柏崎刈羽原子力発電所第7号機 工事計画認可申請に係る論点整理について

2020年8月25日
東京電力ホールディングス株式会社

建物・構築物における地震応答解析モデルの既工認からの変更点
【指摘事項に対する回答】

▶ 原子力発電所の新規制基準適合性に係る審査会合の指摘事項に対する回答

図1 柏崎刈羽原子力発電所第7号機配置図

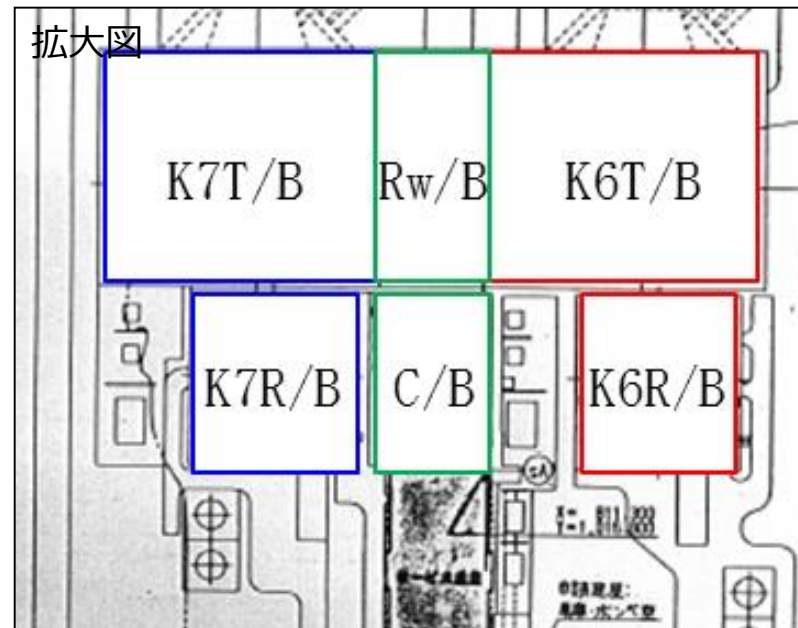
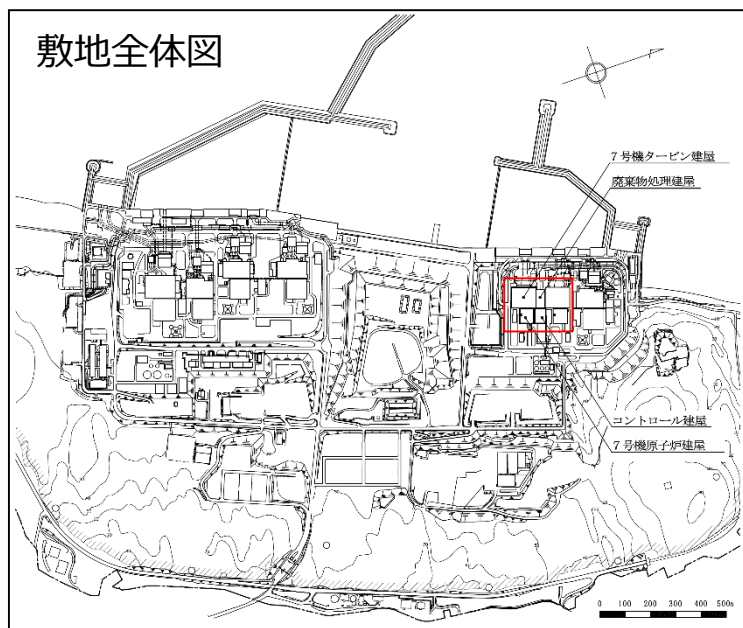
No.	実施日	指摘事項
1-1	令和2年6月16日 第867回 審査会合	隣接建屋の影響について、柏崎刈羽原子力発電所が軟岩サイトに立地していること及び6・7号機がツインプラントであるため建屋群が近接していることから、他サイトに比べて影響が大きいと考えられるため、評価内容を説明すること。（7月16日回答部分）
1-2	令和2年7月16日 第877回 審査会合	建屋の隣接効果の確認について、線形解析に基づく応答比率（隣接応答倍率）を用いて非線形挙動を示す建屋及び機器・配管系の影響評価を行うことの妥当性を説明すること。（8月4日回答部分）
1-3	令和2年7月16日 第877回 審査会合	機器・配管系への影響検討について、今回の検討における設計用床応答曲線Ⅰ及び設計用床応答曲線Ⅱの位置付け、詳細評価の算定プロセス、評価対象設備並びに詳細評価結果（隣接応答倍率と裕度の変化率の関係）の考察を詳細に説明すること。（8月4日回答部分）
1-4	令和2年8月4日 第885回 審査会合	原子炉建屋との連成系モデルで耐震評価する機器・配管系について、原子炉本体基礎が非線形領域に入ること踏まえ、今回の評価方法における原子炉本体基礎に支持される機器・配管系への適用性を説明すること。
1-5	令和2年8月4日 第885回 審査会合	原子炉建屋との連成系モデルで耐震評価する機器・配管系に対して床応答スペクトルにより検討することの妥当性について、建屋との共振による応答増幅の影響の有無の観点を含め説明すること。

- 柏崎刈羽原子力発電所は、軟岩サイトに立地していること及び第6、7号機がツインプラントであるため、図1に示すとおり、建屋群（耐震安全上重要な建物・構築物（原子炉建屋、コントロール建屋、タービン建屋及び廃棄物処理建屋））が近接していることから、隣接建屋の影響を確認する必要がある。
- しかしながら、建物・構築物の地震応答解析は、構造的に一体となっている建屋ごとに独立して構築した質点系モデルを用いて実施しており、耐震評価においては、隣接建屋の影響は考慮していない。
- 以上より、隣接建屋の影響が原子炉建屋、コントロール建屋、タービン建屋及び廃棄物処理建屋の構造健全性に与える影響を確認する。

図17 影響検討フロー（連成系モデルで評価する機器・配管系）

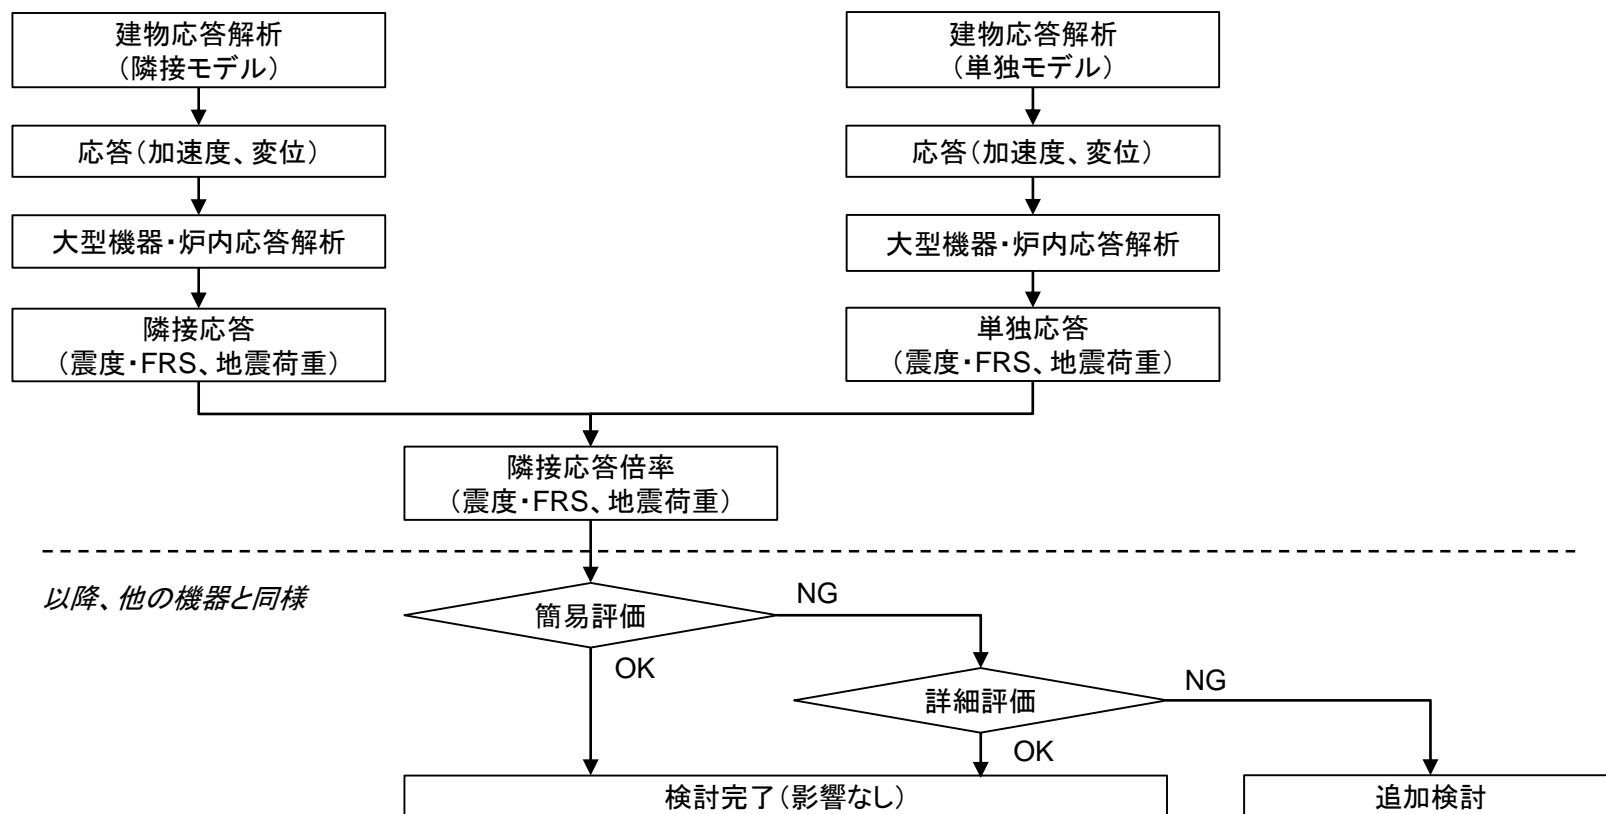
原子炉建屋との建屋-機器連成地震応答解析モデルの応答を用いて評価する機器・配管系に対して床応答スペクトルにより検討することの妥当性について、建屋との共振による応答増幅の影響の有無の観点を含め説明すること。

これまでは、原子炉建屋との建屋-機器連成地震応答解析モデルの応答を用いて評価する機器・配管系に対して、原子炉建屋との接続点における床応答スペクトル及び最大応答加速度に基づく隣接応答倍率を用いた検討方法及び検討結果を説明してきたが、今回は建屋との共振による応答増幅の影響等の論点に対する説明性を向上させるため、接続点における応答を入力とした大型機器・炉内応答解析により得られる各機器の評価点での床応答スペクトル、最大応答加速度及び地震荷重に基づく隣接応答倍率を用いた影響評価を行い、いずれの機器においても、耐震性への影響がないことを確認した。（P.27～28,33）

- 原子炉建屋との建屋-機器連成地震応答解析モデルの応答を用いて評価する機器・配管系については、建屋応答解析（隣接モデル）及び建屋応答解析（単独モデル）から得られる応答（加速度、変位）を入力とした大型機器・炉内応答解析を行い、得られた各機器の評価点での震度・FRS及び地震荷重を用いて隣接応答倍率を算出し、他の機器と同様の影響検討（簡易評価、詳細評価）を行う。

図19 荷重と変位の関係

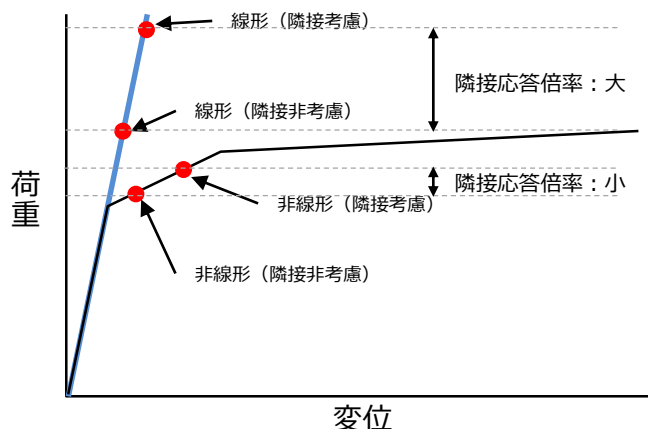
原子炉建屋との連成系モデルで耐震評価する機器・配管系について、原子炉本体基礎が非線形領域に入ること踏まえ、今回の評価方法における原子炉本体基礎に支持される機器・配管系への適用性を説明すること。

- ①原子炉本体基礎については、非線形領域に入るものの線形解析に基づく隣接応答倍率が保守的であるため、評価は保守的なものとなり妥当である。（P.29）
- ②原子炉本体基礎に支持される機器・配管系については、原子炉本体基礎が非線形領域に入ることにより応答性状が変動することが考えられるが、応答スペクトルの拡幅等や荷重及び加速度のばらつきの考慮等を踏まえるとその影響は小さいと考えられるため妥当である。（P.30）

- 評価に用いる隣接応答倍率は、弾性設計用地震動Sd-1に基づく応答倍率を用いることとしている。図19に示すとおり、線形（隣接考慮）／線形（隣接非考慮）に基づく応答倍率は、非線形（隣接考慮）／非線形（隣接非考慮）に基づく応答倍率より保守的に設定することができる。

- 原子炉本体基礎は非線形挙動を示すが、下表に示すように、線形解析に基づく隣接応答倍率を用いることは保守的である。なお、原子炉本体基礎の構造強度評価では鋼材のみを強度部材として線形解析を行っている。
